Změnový list																							
Název stavby dle SoD Propojení průmyslové zóny Plazy s MÚK Kosmonosy - prodloužení silnice III/0164 Název stavebního objektu/provozního souboru(SO/PS): Přístupy na pozemek v km 0,250 vlevo	Číslo SO/PS / pořadí Změny SO/PS: 104 / 02	Číslo ZBV / Skupina změny: 005.3																					
Strany smlouvy o dílo č. SMLD-0302/00066001/2024 na realizaci výše uvedené Stavby uzavřené dne 11.04.2024 (dále jen Smlouva): Objednatel: Krajská správa a údržba silnic Středočeského kraje, příspěvková organizace se sídlem Zborovská 81/11., 150 21 Praha 5 - Smíchov Zhotovitel: M - SILNICE a.s. se sídlem Husova 1697, 53003 Pardubice																							
<u>Přílohy změnového listu:</u>

Oznámení o nové skutečnosti č. 9 – SO 104 – trativod

1. Oznámení zhotovitele o zjištěných okolnostech oproti zadávací dokumentaci (trativod) u akce „**Propojení PZ Plazy s MUK Kosmonosy, prodloužení silnice III/0164**“ ze dne 5. 5.2025.
2. Původní umístění trativodu.
3. Nový návrh umístění trativodu

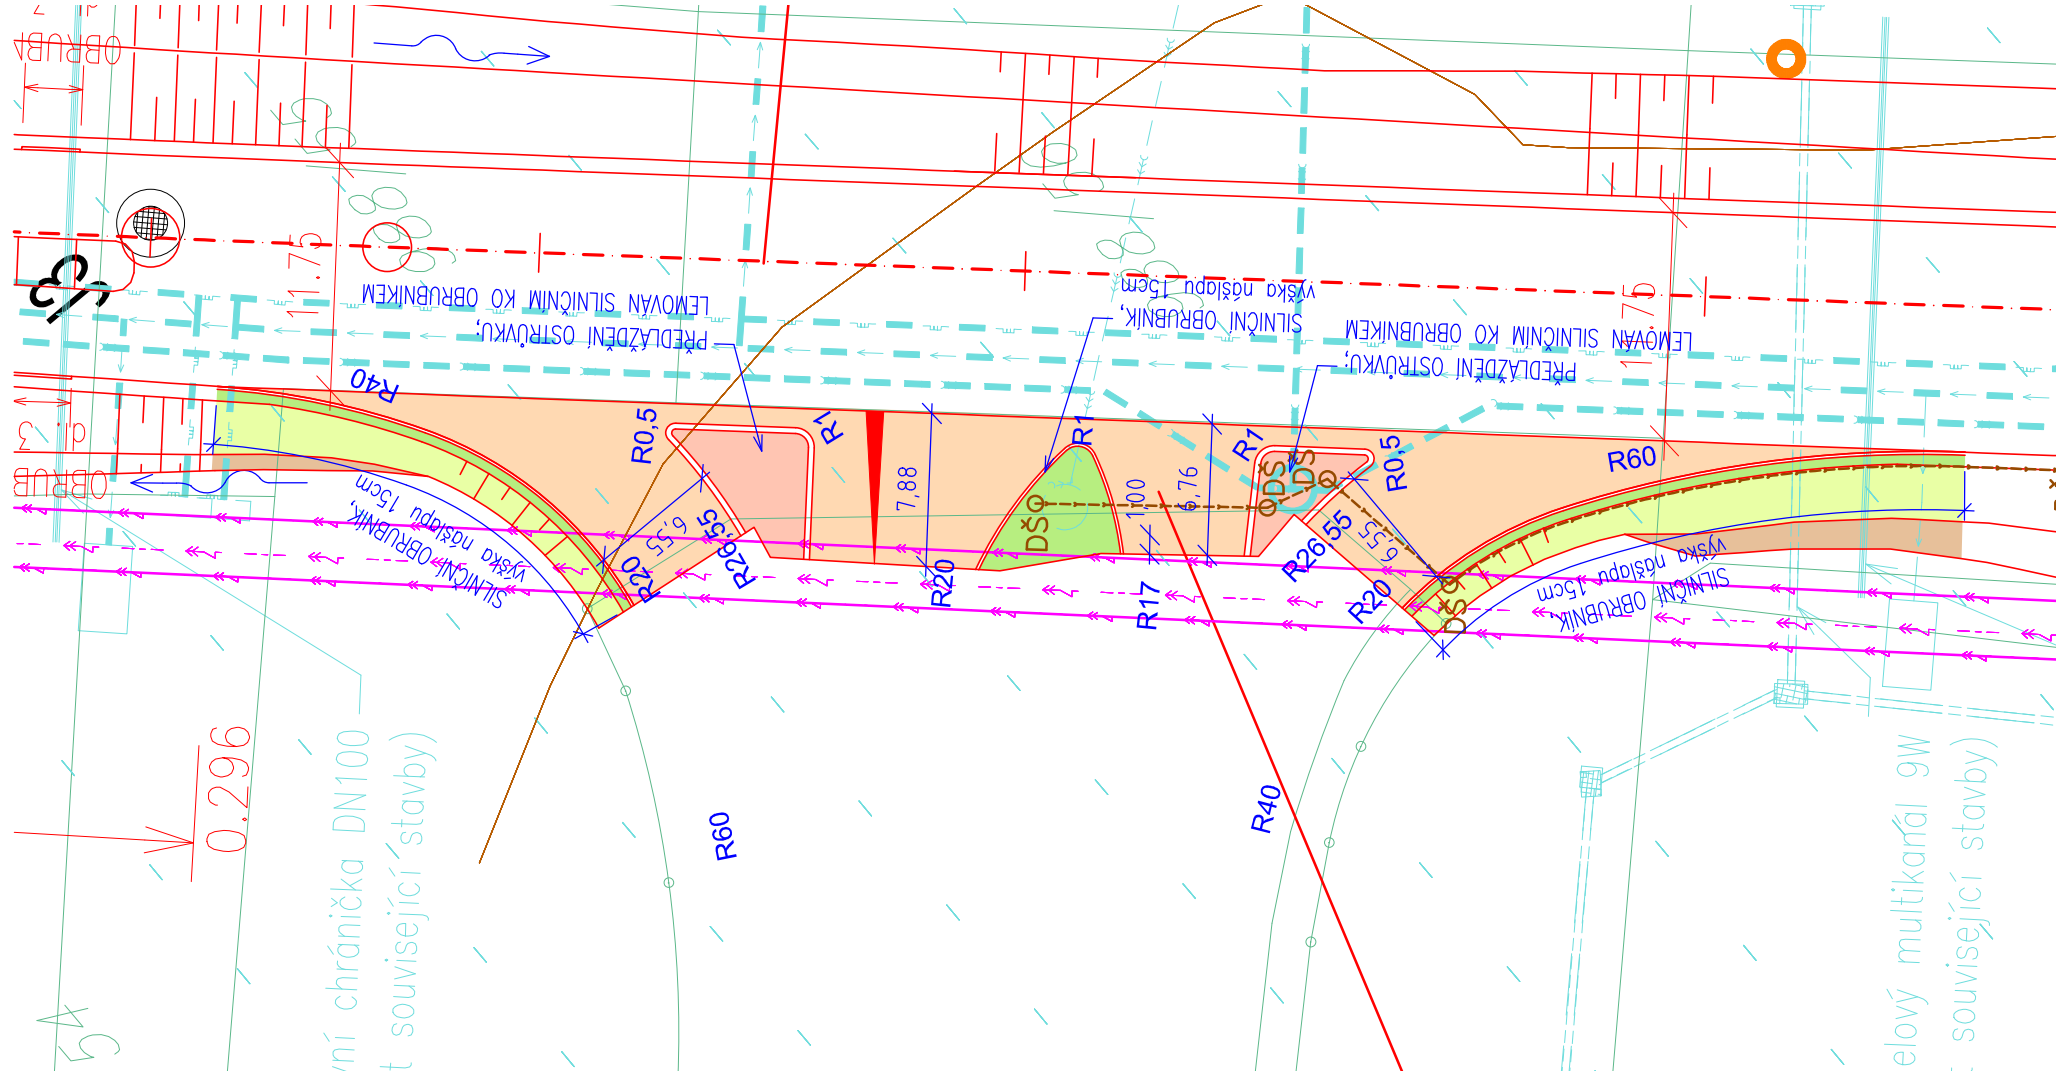
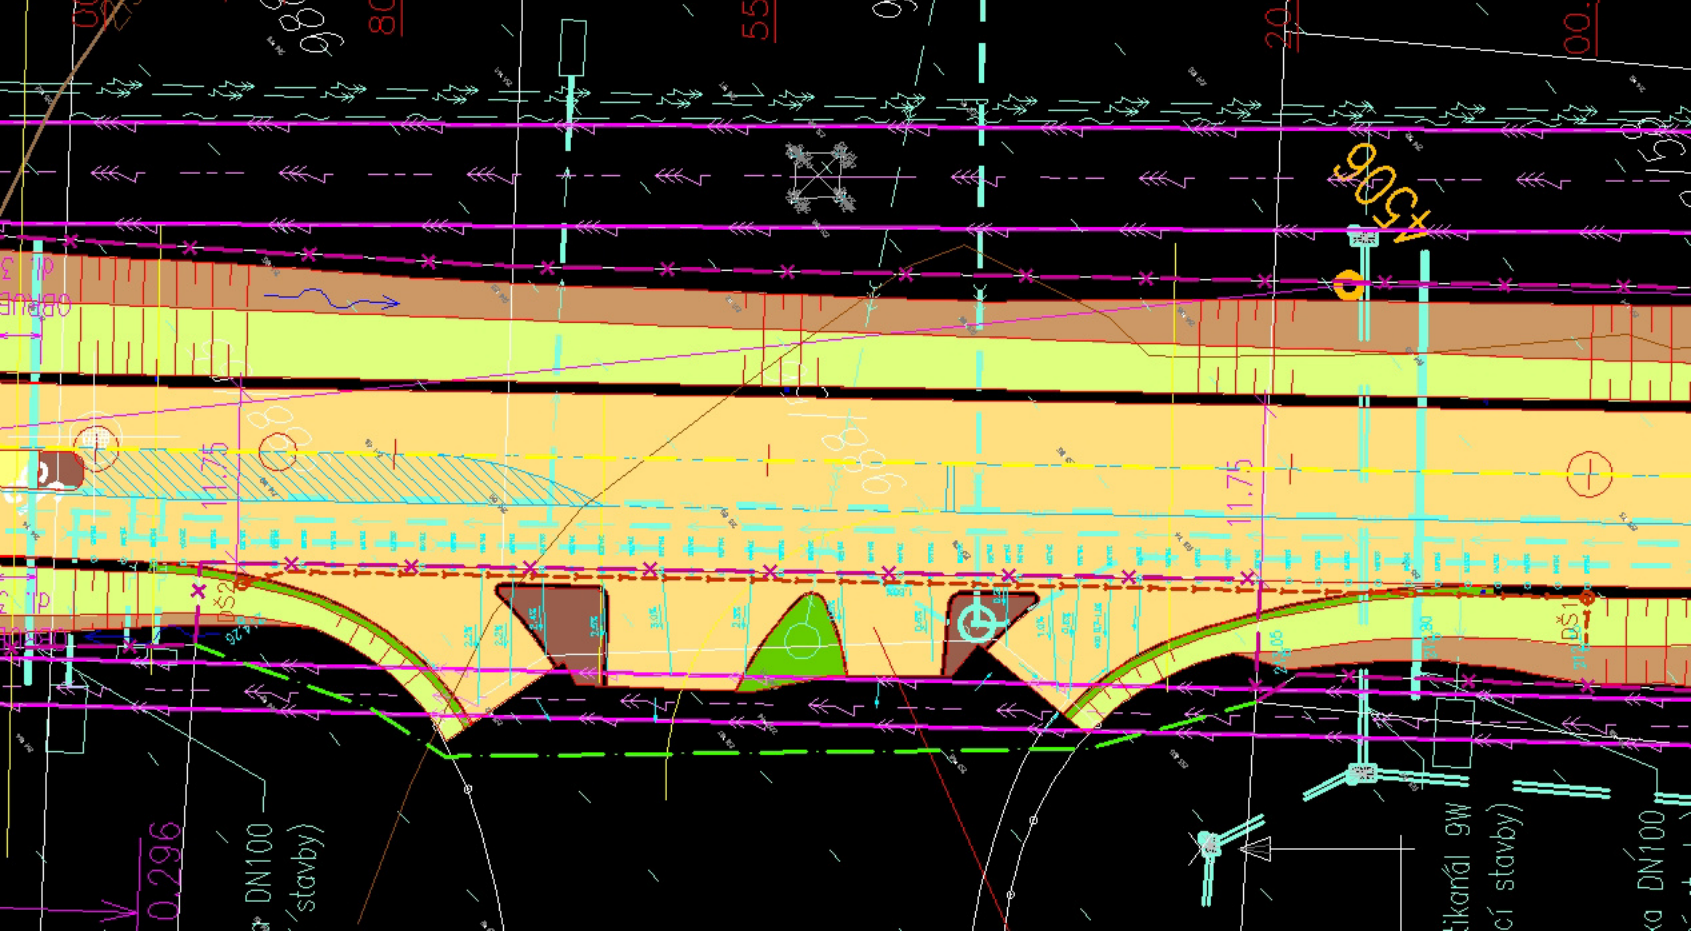
Podle předpokladu zadávací dokumentace Díla (dále jen „Zadávací dokumentace“) měl být trativod a drenážní šachty umístěny na SO 104 v souladu se situací přiloženou jaké příloha č. 1. Nicméně oproti předpokladu Zadávací dokumentace je plánovaná trasa trativodu a umístění drenážních šachet v kolizi s již vybudovanou přečerpávací šachtou vybudovanou soukromým investorem, společností ARVALIS a.s., v čase mezi realizací této části Stavby a vyhotovením Zadávací dokumentace. Z důvodu této kolize není možné trativod a drenážní šachty umístit v lokalitě dle Zadávací dokumentace.

Zhotovitel proto navrhuje, aby trasa trativodu a umístění drenážních šachet bylo upraveno v souladu se situací přiloženou jako přílohu č. 2. (dále jen „Změna“)

Změna spočívá v úpravě trasy trativodu a drenážních šachet v důsledku kolize s přečerpávací kanalizační šachtou. Tato šachta byla vybudovaná v období mezi zpracováním zadávací dokumentace a realizací Díla.

Změna je vyvolána kolizí v PDPS navrženého trativodu s již přečerpávací šachtou vybudovanou soukromým investorem, společností ARVALIS a.s., tato šachta byla realizována až po vypracování PDPS. Z tohoto důvodu bylo navrženo v Oznámení č. 9 umístění trativodu – viz Příloha č. 2 Oznámení č. 9.

Se změnou umístění trativodu jako AD souhlasím.

KSÚS s změnou souhlasí a dále žádá zhotovitele - společnost M-SILNICE, a.s. o vypracování Změnových listů, v souladu se směrnicí KSÚS, která je nedílnou součástí Smlouvy o dílo. Tyto Změnové listy budou následně projednány a podrobně posouzeny vedením KSÚS a technickou asistencí.
